Tarnów, dn. 12.07.2024 r.

**Zakup autobusów dla MPK Tarnów z napędem elektrycznym
wraz z infrastrukturą ładowania.**

Działając na podstawie art. 135 ust. 1-6 ustawy Pzp (t.j.Dz.U. z 2023 r. poz. 1605 z póź.zm.) , w związku z wpływieniem zapytań dotyczących Specyfikacji Warunków Zamówienia znak sprawy: PNZP/12/Z/2024, Zamawiający zamieszcza poniżej treść zapytań do SWZ wraz z wyjaśnieniami:

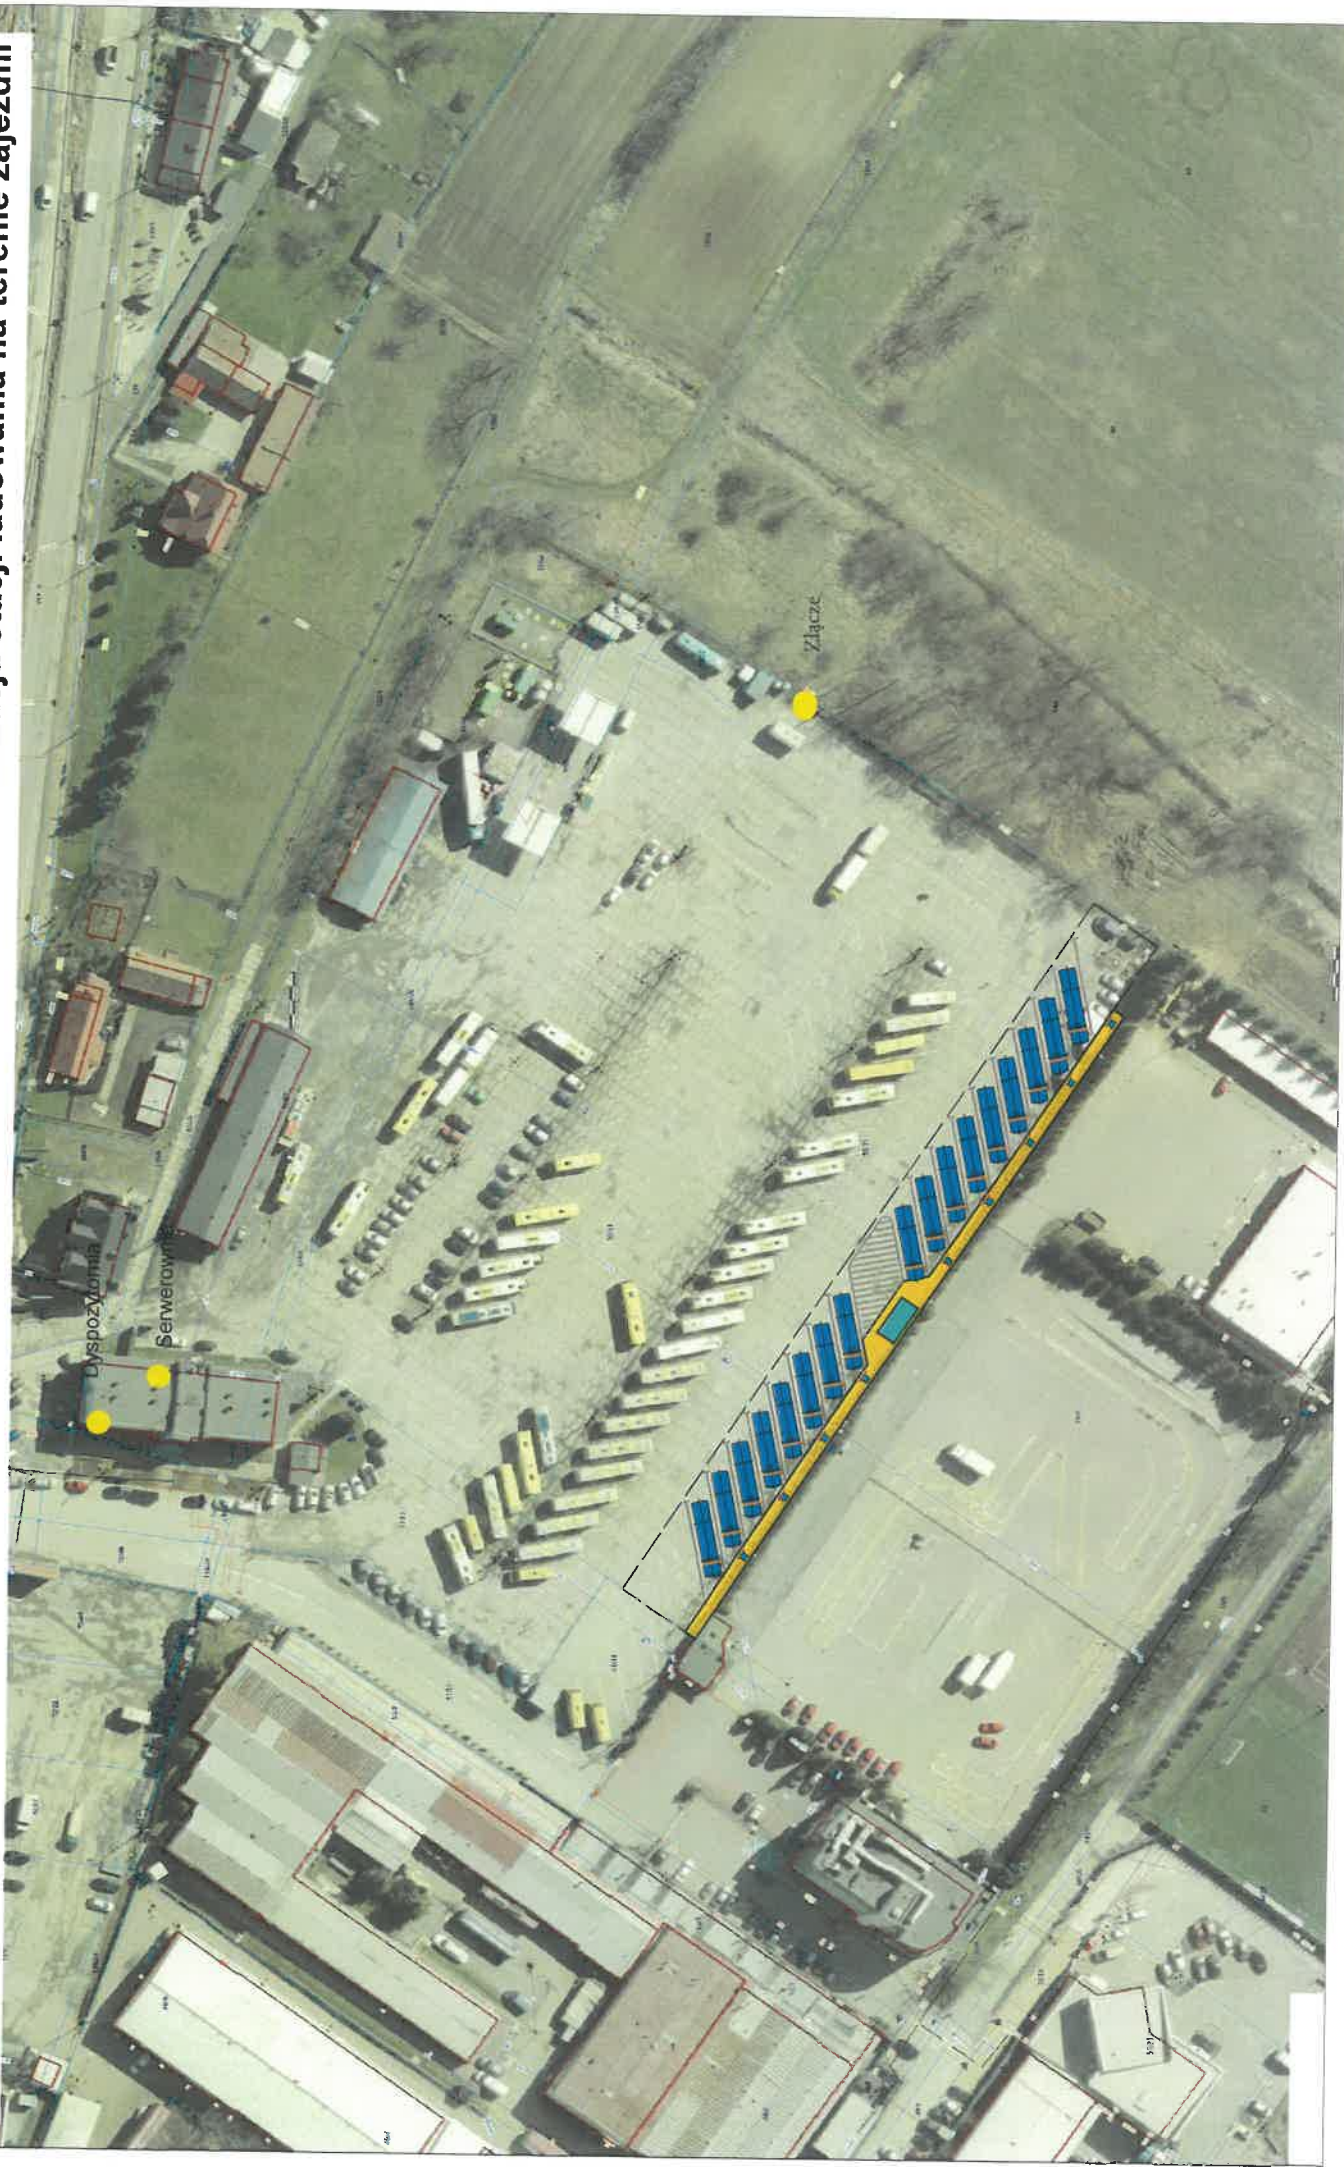
Załącznik nr 1 do SWZ_PFU Przedmiot zamówienia obejmuje również wykonanie projektu oraz jego realizacji w zakresie instalacji ETH do transmisji danych z lokalizacji transformatora i miejsc posadowienia ładowarek do pomieszczenia serwerowni w budynku przy ul. Lwowskiej 199A w celu umożliwienia transmisji danych z systemu ładowania oraz systemu monitoringu. Prosimy o wskazanie na rzucie serwerowni w budynku.

Załącznik nr 1 do SWZ_PFU "3. System Monitoringu Wizyjnego musi być połączony lokalnie z dyspozytornią MPK przy ul. Lwowskiej 199A w Tarnowie. System Monitoringu Wizyjnego będzie obsługiwany i zarządzany z pomieszczenia dyspozytorni MPK.

" Prosimy o wskazanie na rzucie pomieszczenia dyspozytorni.

Zamawiający załącza mapkę ze wskazaniem pomieszczenia serwerowni w budynku przy ul. Lwowskiej 199A.

Zamawiający załącza mapkę ze wskazaniem dyspozytorni MPK przy ul. Lwowskiej 199A w Tarnowie.

Zamawiający załącza mapkę ze wskazaniem lokalizacji złącza kablowego średniego napięcia.
